Proyecto: LM-PI-AT-021-15  
PARTE 3 DE 3

## **EVALUACIÓN DE LAS PRÁCTICAS Y PROCESOS CONSTRUCTIVOS EN LA VÍA Y EVALUACIÓN ESTRUCTURAL DE LOS PUENTES DEL PROYECTO.**

**PROYECTO:** RUTA NACIONAL NO.4 SECCIÓN: "BAJOS DE  
CHILAMATE – VUELTA DE KOOPER".

### **INFORME FINAL**

**Figura 2.** Colocación de Base Asfáltica con lluvia, frente a planta de mezcla

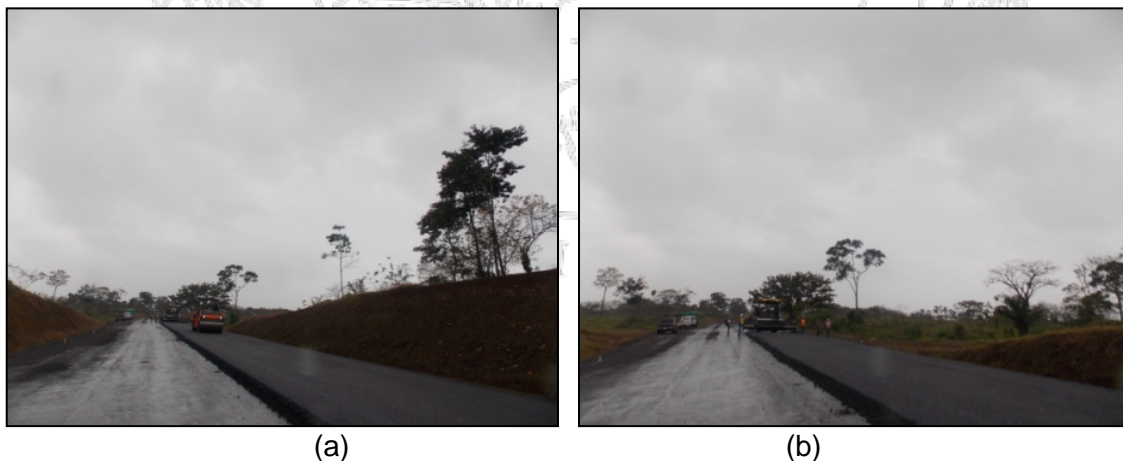
En las visitas técnicas realizadas al proyecto durante este año se observó la colocación de capas de mezcla asfáltica, ya sea para base o carpeta, en condiciones lluviosas, tal y como se puede observar en las siguientes fotografías.

*La mezcla asfáltica deberá ser colocada en un día seco, cuando la temperatura del aire sea superior a 2 °C y la temperatura de la superficie del pavimento a la sombra deberá estar conforme a lo indicado en la Tabla 401-2...*

Tal y como se indica en la especificación y acorde con las buenas prácticas de la ingeniería, no es recomendable colocar mezcla asfáltica en caliente cuando se exista la posibilidad de condiciones climáticas adversas, como lluvias o lloviznas, debido a que afecta la temperatura de la mezcla por lo que se podría ver afectada la densificación (vacíos altos en la mezcla colocada) y la adherencia entre partículas en la mezcla asfáltica provocando desprendimientos (daño por humedad). Por otro lado, podría afectar el rompimiento de la emulsión utilizada como riego de liga para aportar la adherencia entre capas, sobre todo si se presentan acumulaciones o pozos de agua en la superficie. La especificación indica que la superficie debe de estar seca, y esto puede afectar la durabilidad de la obra aunque los efectos no sean perceptibles en el corto plazo.

- Velar por la correcta aplicación de la normativa contractual y las buenas prácticas constructivas como la colocación de mezcla asfáltica en condiciones lluviosas, ya que estas prácticas van en detrimento de la calidad del proyecto.

(a) (b)  
**Figura 5.** Deterioro en la base granular. Estacionamiento 14+300  
Fecha: 20 de agosto de 2015.

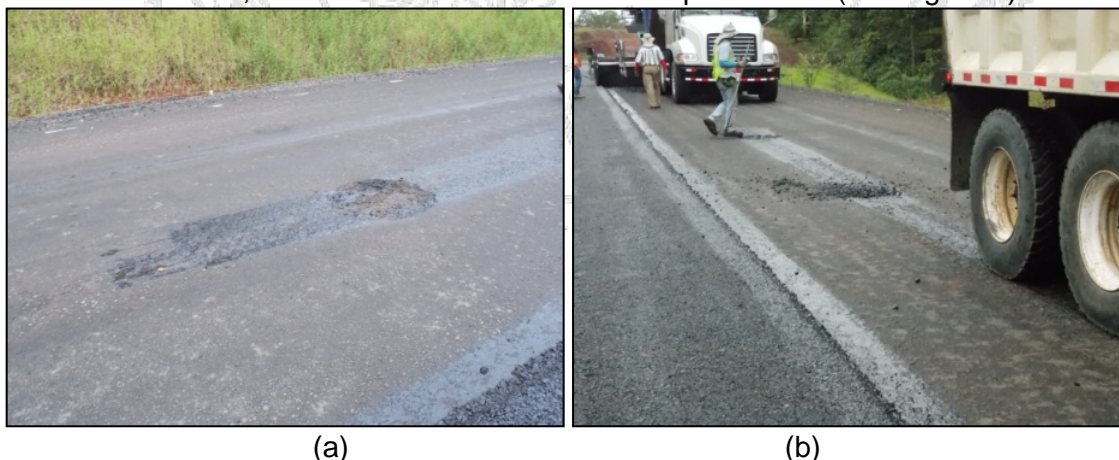
No obstante, en el desarrollo de esta auditoría se observó que este tipo de deterioros se siguen presentando a lo largo del proyecto. Tal y como se puede observar en las siguientes fotografías.

Es criterio de la Unidad de Auditoría Técnica que los deterioros evidenciados en la base deben ser evitados a través de la aplicación de las buenas prácticas de ingeniería. Se debe fortalecer la implementación de las acciones técnicas del caso de manera que no se afecte el desempeño del proyecto. Es de suma importancia prestar atención a estos deterioros y asegurar que no existan factores relacionados con la alteración de esta capa de base granular, que vayan a afectar el resto de la estructura que se colocará encima, y que puedan incidir en menor durabilidad de la obra final y el desempeño de la misma afectando también la regularidad superficial.

- Velar por que se implemente las acciones correctivas correspondientes de acuerdo al estado de los defectos constructivos o aplicación de malas prácticas constructivas en resguardo de la calidad final del proyecto y la inversión de fondos públicos.
